第 1 低レベル廃棄物貯蔵建屋の最大保管廃棄能力変更の概要

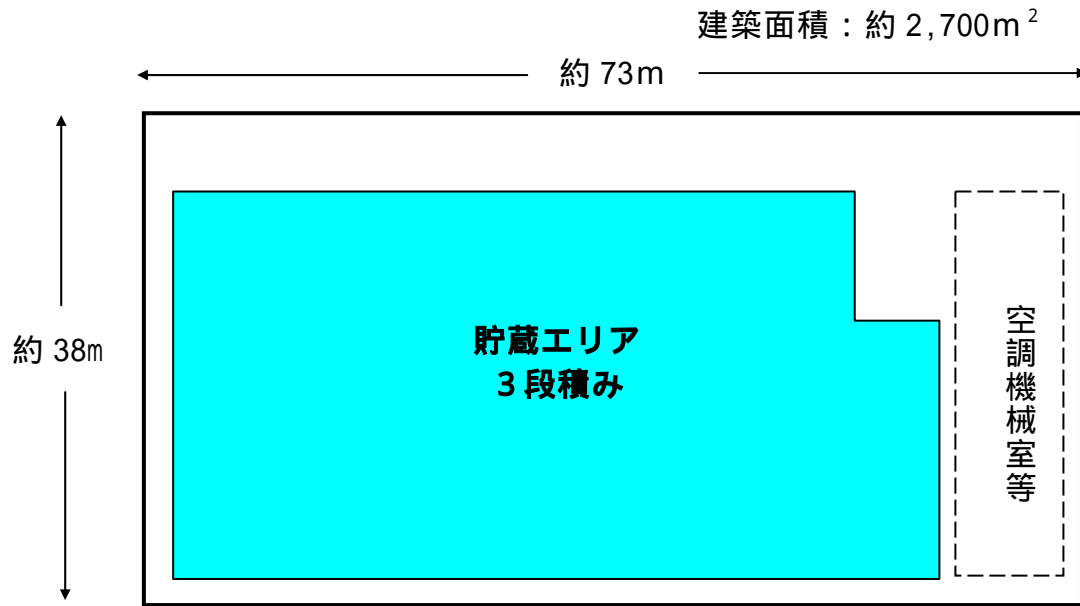
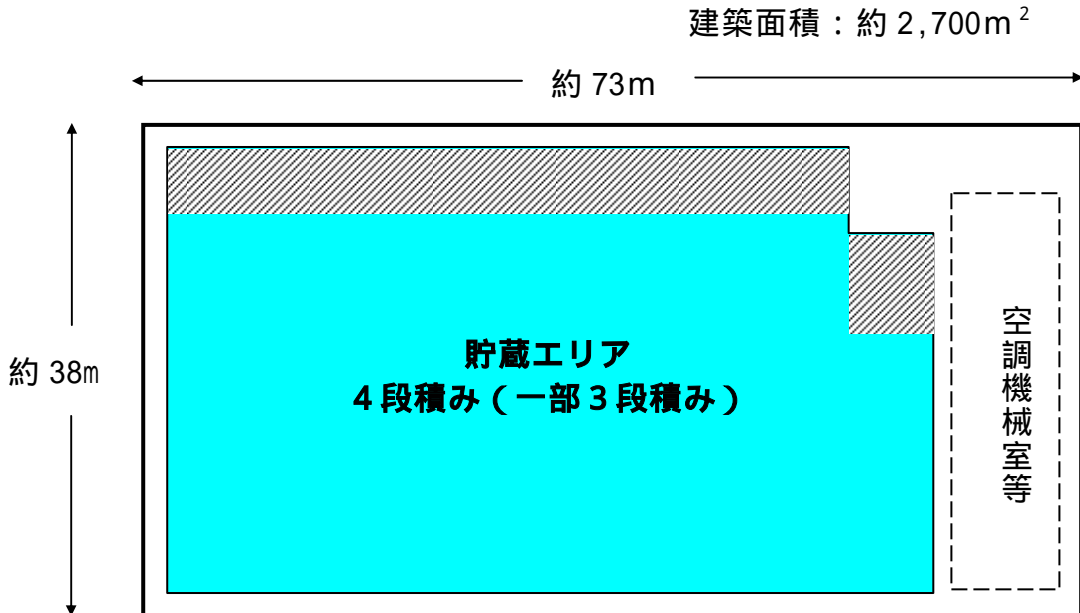
最大保管廃棄能力：約 8,500 本

最大保管廃棄能力：約 5,000 本増強

新規貯蔵エリア

最大保管廃棄能力：約 13,500 本
